감사결과 처분요구서

- 2023년도 공항 건설현장 [○○, ●●, ○○] 특정감사 -

2023. 9.

감 사 실

【그림】 56번 주기장 주변 포장 상태 및 보수현황

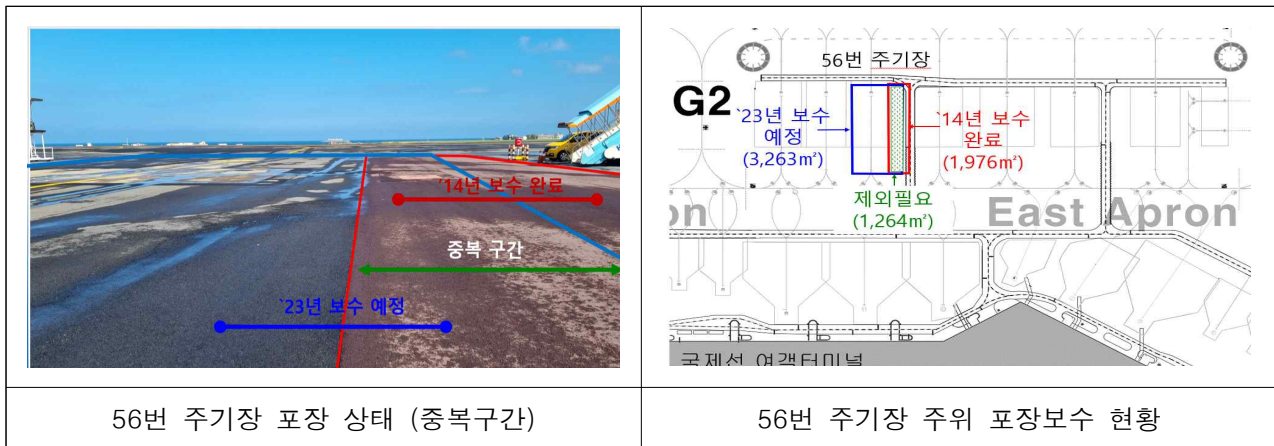
그런데 감사기간 현장 확인 결과 【그림】과 같이 동측 계류장 56번 주기장 중심부 지역의 포장면은 균열 발생 및 물고임 현상 등으로 보수가 필요한 반면, 우측 가장자리 지역은 항공기의 직접하중을 받지 않는 지역으로 포장면에 단차, 균열 또는 물고임 현상 등이 발견되지 않은 양호한 상태이며 포장보수 이력을 확인한 결과 2014년 보수가 된 지역으로 추가 보수공사가 불필요한 것으로 확인되었다.

●●공항장은 ‘●●공항 계류장 및 유도로 포장보수공사’의 56번 주기장 포장 보수 면적에 보수공사가 불필요한 구간(1,264㎡)이 제외되도록 설계변경 등을 통해 계약금액을 감액(41,487천 원) 하시기 바랍니다.(시정)

【그림1】 국내선 전기실 전원 선로 포설 계획(신동력동 ~ 국내선 전기실)

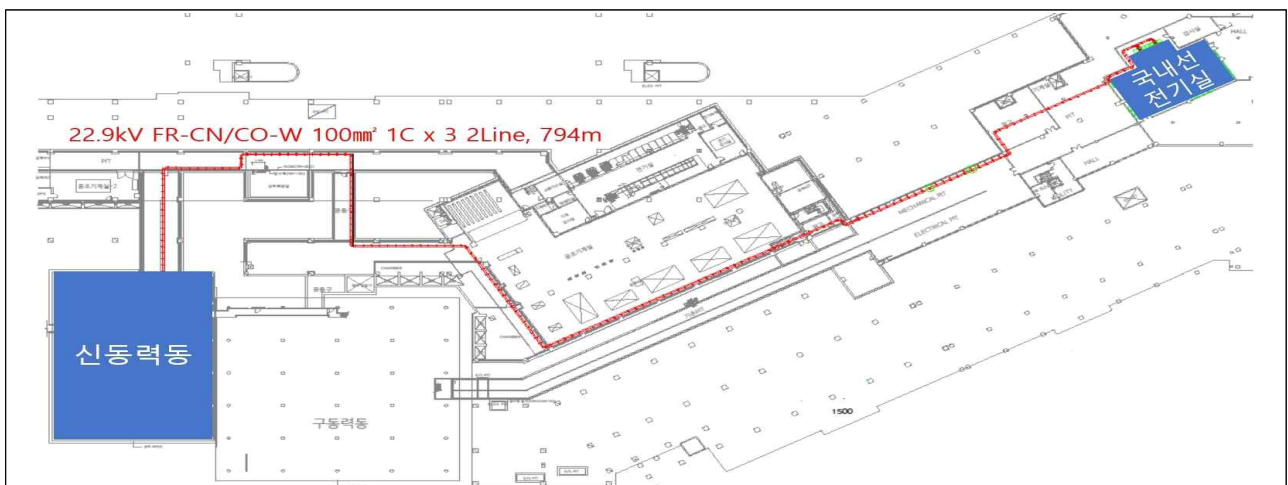
위 공사에는 【그림1】 과 같이 신동력동에서부터 국내선 전기실까지 특고압케이블(22.9kV FR-CNCO-W 100mm² 1C×3) 2회선을 포설하는 공정이 계획되어 있다.

국내선 전기설 설계도서를 검토한 결과 개량되는 국내선 전기설의 전압은 22.9[kV]이고 시설용량은 3,500[kVA]이며 전부하전류는 약 90[A]이다. 또한 케이블 허용전류는 부하의 중요도, 포설조건, 부하전류에 의한 온도상승, 전압강하 등을 고려하여 여유율을 전부하전류의 1.5배 이상으로 선정하므로 케이블 허용전류는 135[A]가 된다. 따라서 【표2】의 특고압케이블 허용전류표를 참조하면 허용전류가 265[A]인 60mm²로 선정해도 수용이 가능하므로, 기술적으로 적절한 용량의 특고압케이블 도체규격으로 변경(100mm² → 60mm²)하여야 한다.

●●공항장은 ‘●●공항 국내선 및 레이더송신소 수배전설비 개량공사’의 특고압케이블에 대한 규격 및 포설 경로를 변경하는 설계변경을 통해 계약금액을 감액 (74,363천 원)하시기 바랍니다.(시정)

【그림2】 ●●공항 지하피트 현황

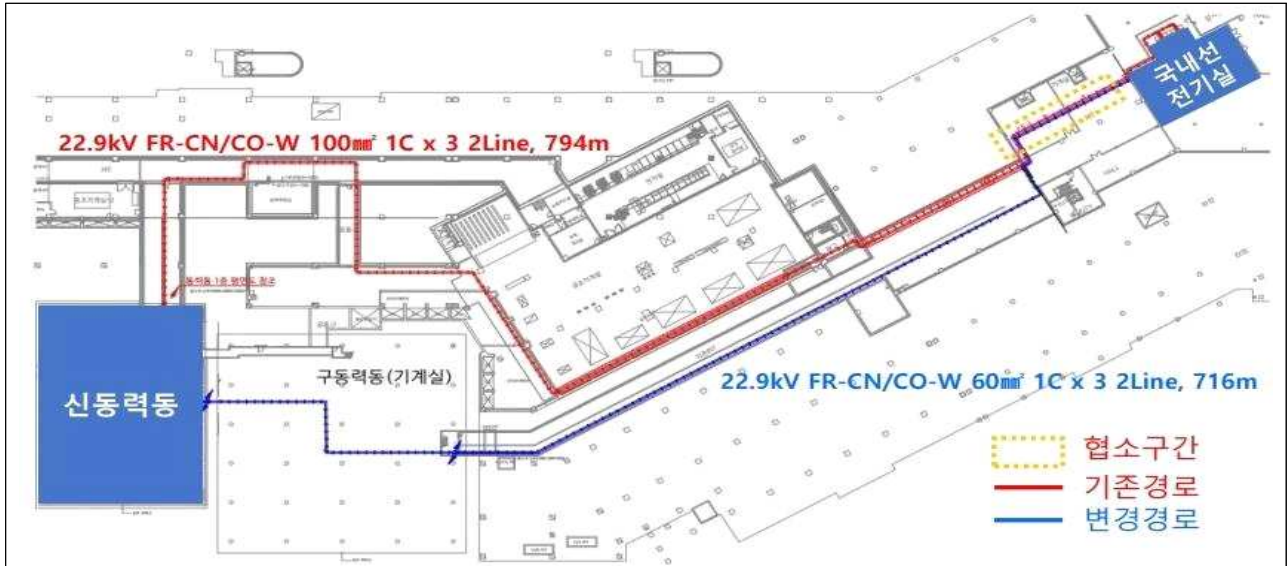
감사기간 동안 【그림1】의 특고압케이블 포설 경로를 따라 ●●공항 지하피트를 확인한 결과 【그림2】와 같이 일부구간이 협소하여 케이블 트레이 설치 작업이 불가하고 이를 대체할 방안이 필요한 것으로 나타났다.

이에 따라 기존 고압인입선로(6.6[kV]) 철거 구간을 검토한 결과 【그림3】 과 같이 신동력동에서부터 국내선 전기실까지 케이블 트레이 설치 작업이 가능한 것으로 확인되었고, 본 경로로 변경한다면 케이블 포설 길이 축소 및 기존 케이블 트레이 재사용 또한 가능하므로 사업비를 절감할 수 있다.

【그림】 U형 측구수로관 평면도 및 현장타설 단면도

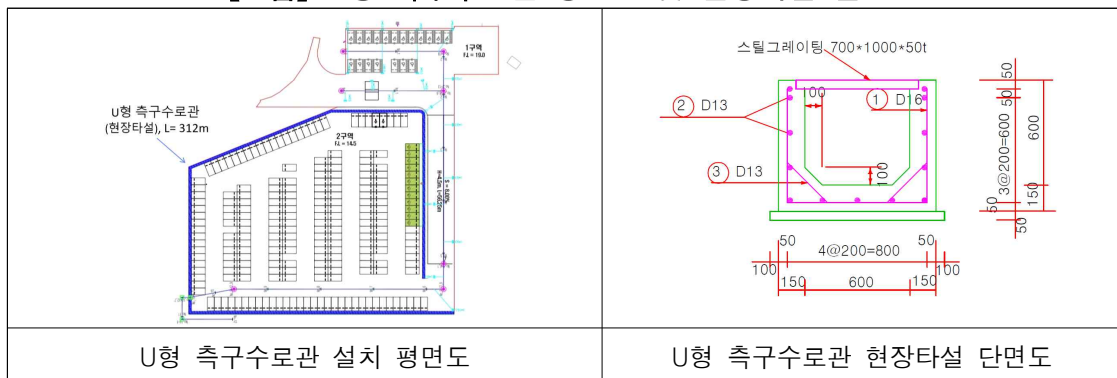
위 ‘○○공항 주차장 확장 공사’에는 확장 주차장 지역의 우수를 처리하기 위한 U형 측구수로관(L=312m, W0.6×H0.6×T0.15)을 【그림】과 같이 현장 타설하는 것으로 설계되어 있다.

그런데 U형 측구수로관의 경우 공사기간이 짧게 소요되고 공사비가 저렴한 기성품이 존재하는 바 감사기간 현장에서 적용 가능여부를 확인한 결과 U형 측구수로관의 설치 위치가 주차장 확장 포장면 가장자리의 평지 지역으로 작업환경이 우수하여 장비투입 등이 용이함에 따라 기성품 설치가 가능한 것으로 확인되므로 U형 측구수로관을 현장타설이 아닌 기성품으로 시공 변경하여 공사비를 절감할 필요가 있다.

◎◎공항장은 ‘가’항과 관련하여 ‘◎◎공항 주차장 확장공사’의 관급자재인 일반 아스팔트콘크리트를 순환골재 재활용 아스팔트콘크리트로 변경 구매하고, ‘나’항 U형 측구수로관에 대해서는 현장타설에서 기성품 설치로 변경하는 설계변경을 실시하여 공사비를 감액(63,091천 원)하시기 바랍니다.(시정)

【그림1】 기초대 확장 평면도(예시)

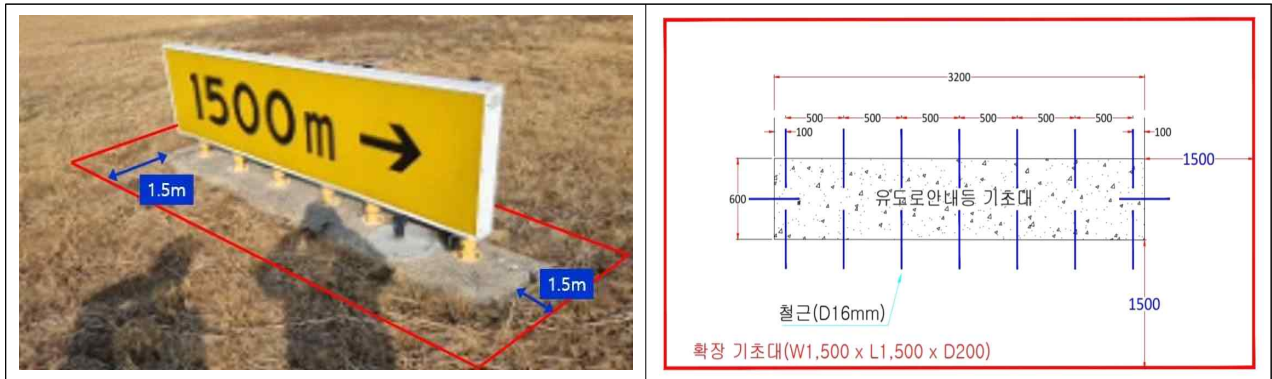
위 공사에는 【그림1】과 같이 유도로안내등 외 3종(47개소)에 대한 콘크리트 기초대 확장이 계획되어 있고, 확장되는 신·구 콘크리트 기초대 사이에는 타이바¹²⁾ 설치가 설계도서에 반영되어 있다.

그런데 타이바는 공항시설의 경우 활주로나 계류장 등 항공기 이착륙으로 인해 고하중이 가해질 시 콘크리트 등 구조물에 하중을 전달하고 손상을 방지하기 위한 용도로 사용되는 것으로, 위 항공등화 유도로안내등 등은 하중과 관계없는 안내 표지 시설물이므로 타이바 설치가 불필요한 바 해당 공종을 공사에서 제외할 할 필요가 있다.

○○공항장은 ‘○○공항 항공등화시설 교체 및 기타공사’에 반영되어 있는 타이바 설치 및 광제어반 설치를 제외하는 설계변경을 통해 계약금액을 감액(38,434천 원)하시기 바랍니다.(시정)

【그림2】 섬광등용 광중계반 구성도

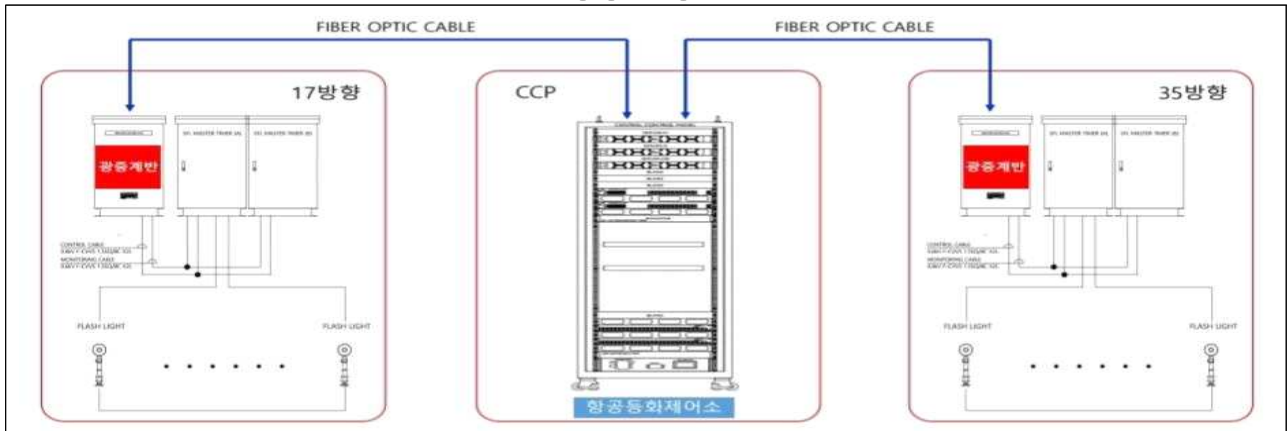
위 공사는 섬광등 제어를 위한 광중계반 설치와 관련하여 【그림2】와 같이 17방향 및 35방향 녹지대에 광중계반을 각각 설치하여 항공등화제어소에서 섬광등을 제어하도록 계획하고 있으며, 이를 위해 설계도서에는 녹지대에 광중계반 2면과 항공등화제어소에 광제어반 2면을 설치하여 광케이블을 연결하도록 되어 있다.

그런데 설계도서 확인 결과 항공등화제어소에 설치되는 항공등화제어감시 시스템 중앙제어반(CCP)¹³⁾에는 광케이블을 연결할 수 있는 FDF¹⁴⁾가 설치되므로, 같은 용도인 광제어반 2면 설치의 중복으로 설치하는 것이므로 공사에서 제외시킬 필요가 있다.
